Modulo per la presentazione delle osservazioni per i piani/programmi/progetti sottoposti a procedimenti di valutazione ambientale di competenza statale

ID: Codice procedura (ID_VIP/ID_MATTM):10844

Impianto per la produzione di energia elettrica da fonte eolica, costituito da 6 aerogeneratori della potenza complessiva di 37,2 MW, un sistema di accumulo da 25 MW e relative opere connesse in località "Rempillo" nel comune di Pitigliano (GR).

TESTO DELLE OSSERVAZIONI

Immagine n. 4 Situazione di saturazione da impianti FER nella provincia di Viterbo. Non sono riportati gli impianti fotovoltaici e agrivoltaici che hanno inciso per buona parte nel cumulo di impianti FER per superare già nel 2023 gli obiettivi del PNIEC assegnati alla Regione Lazio per il 20230.

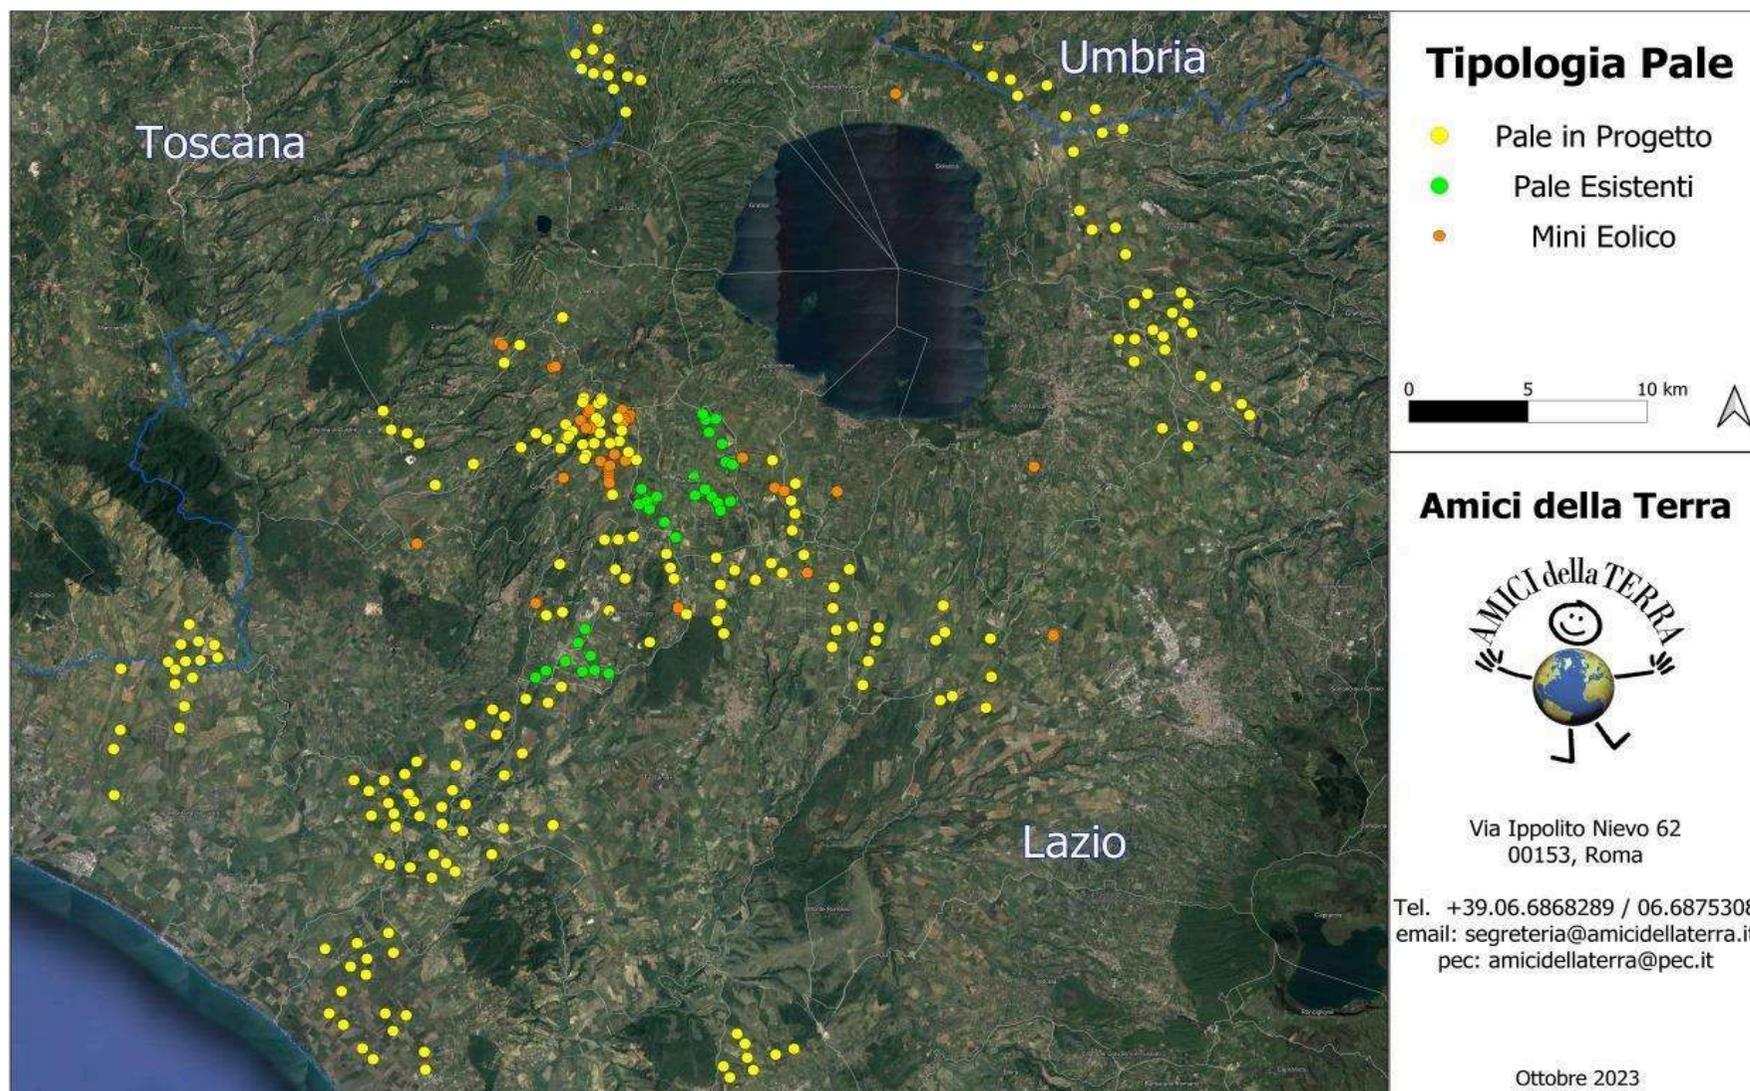
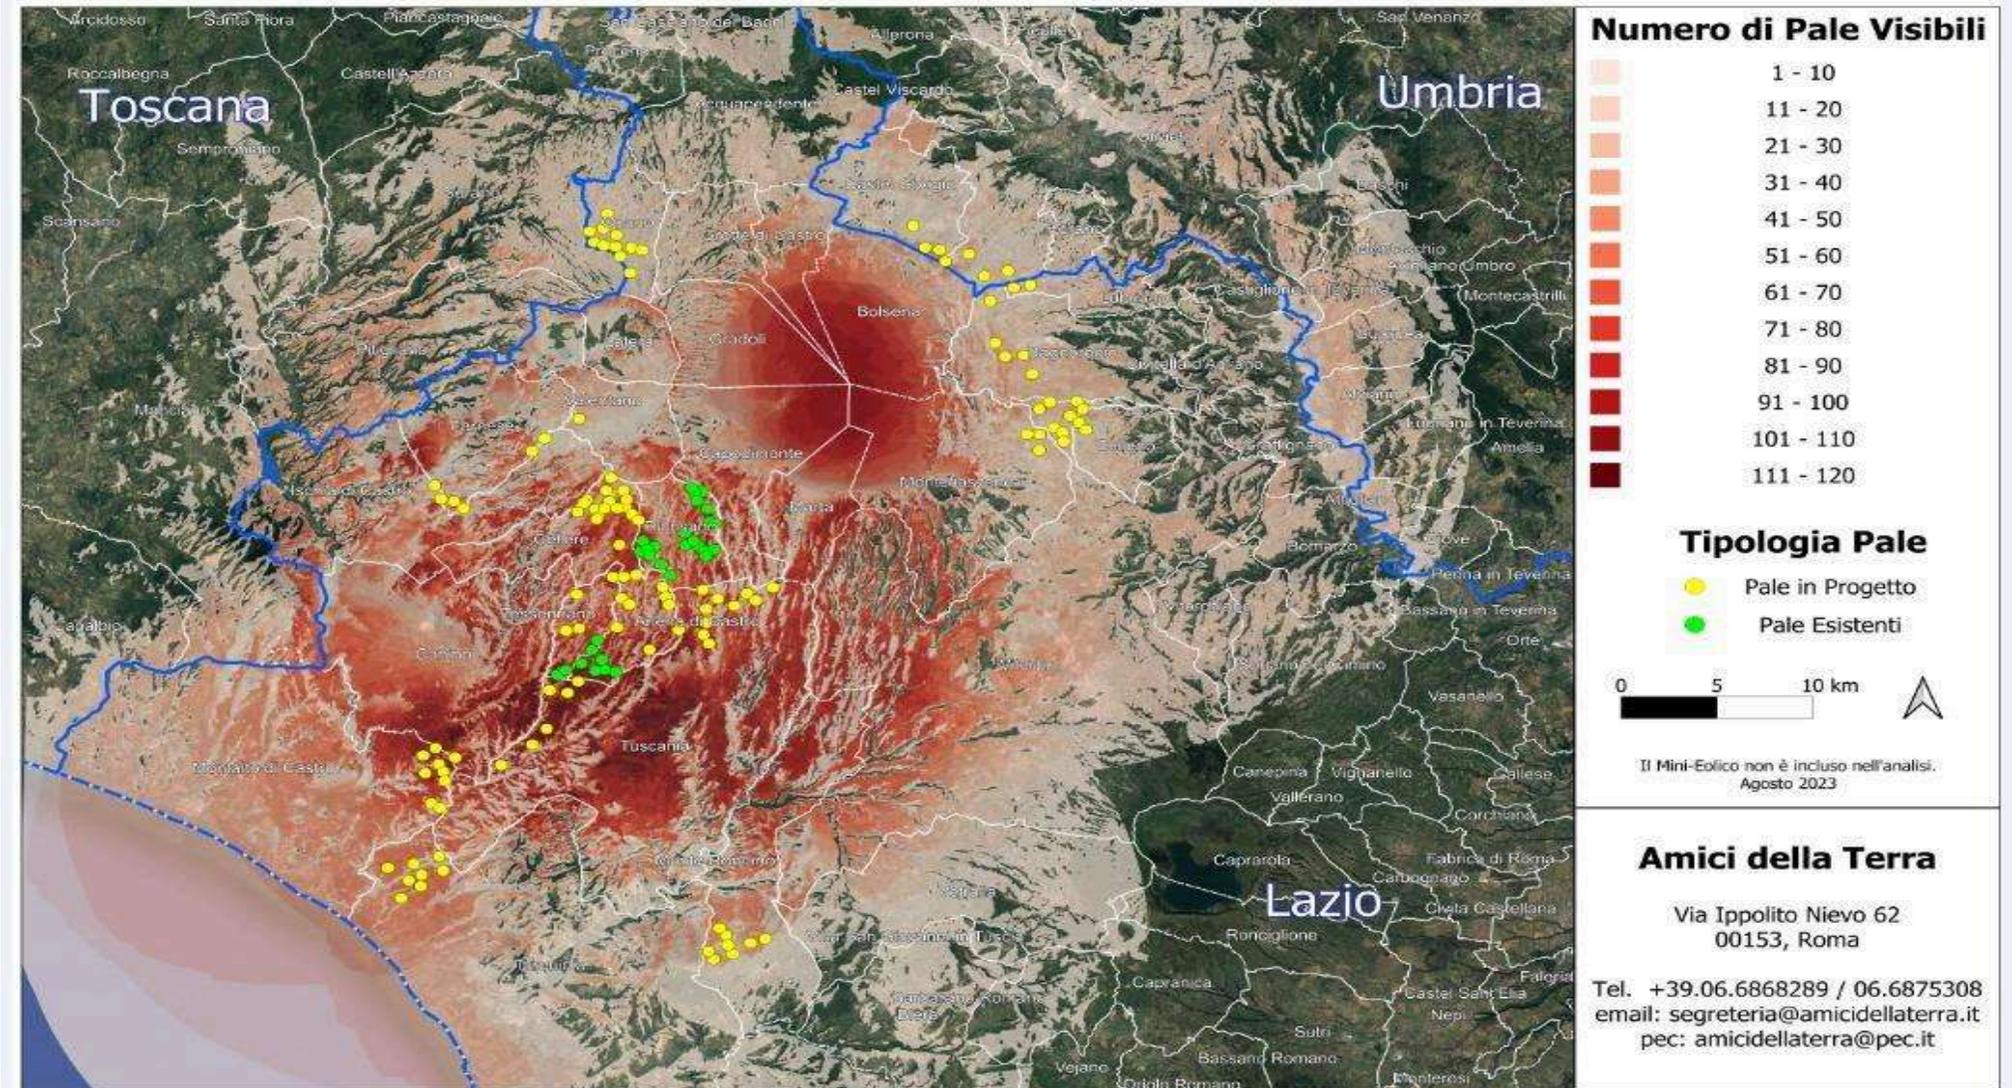
Quindi anche la Regione come Ente deputato dalla normativa nazionale a legiferare sulle aree idonee e non idonee si è espressa riguardo al fatto che abbia assolto ai doveri e alle quote stabilite dal PNIEC e in ambito regionale la provincia di Viterbo è stata quella con il più alto tasso di impianti FER tra tutte e quindi ormai satura ed il cumulo degli impianti FER installati, autorizzati e in progetto rappresenta una elevata criticità per la sostenibilità ambientale di ulteriori eventuali iniziative, L'impianto eolico “ Rempillo” pur essendo “esterno al confine provinciale e regionale ma nelle sue immediate vicinanze (a soli 100 metri i primi due aerogeneratori) oltre ad impattare sul territorio e sulle economie di tre Comuni del Lazio (Farnese, Valentano e Latera) si trova nelle fasce di rispetto dei Beni di notevole interesse pubblico come si è evidenziate nelle Osservazioni nn. 1 e 2 e crea anche degli impatti negativi anche sui beni naturalistici come verrà dettagliato nell'Osservazione n. 4. Inoltre andrebbe a sommarsi al già enorme cumulo di impianti eolici e fotovoltaici e geotermici che già creano una elevata criticità ambientale nella provincia di Viterbo e interferiscono anche con il

territorio toscano come si può vedere dalle immagini nn. 4 e 5 dell'Allegato n. 1.
